febi 39245

Ориг. No. 06H 145 710 D

Байпасен клапан

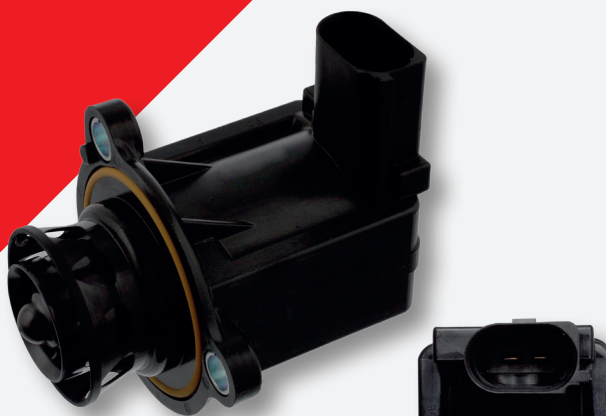
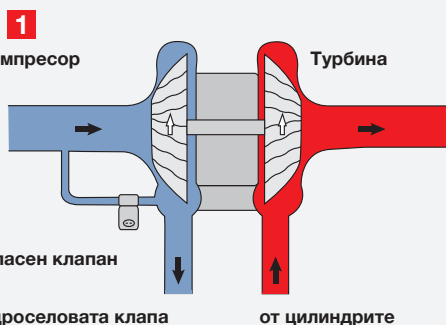
Старата версия на клапана има гумена диафрагма, която е възможната причина клапана да дефектира (виж фиг.2). Тогава не се получава максимално налягане, тъй като въздуха се нагнетява по байпасния кръг, даже при отворена дроселова клапа.

Ако при висока скорост внезапно се задействат спирчаките и дроселовата клапа се затвори, удълженото време за превключване на клапана също предотвратява намаляването на динамично нагнетения поток на компресора, което следователно създава ефекта на „турбо дупката“. Това не само създава нежелано забавяне на турбокомпресора, но също оказва огромно натоварване върху затворената дроселова клапа и края на турбината на турбокомпресора.

febi препоръчва замяната на байпасния клапан с по-новата версия (febi 39245). При тази версия с бутало (виж фиг. 3) буталото гарантира, че клапана ще работи перфектно.
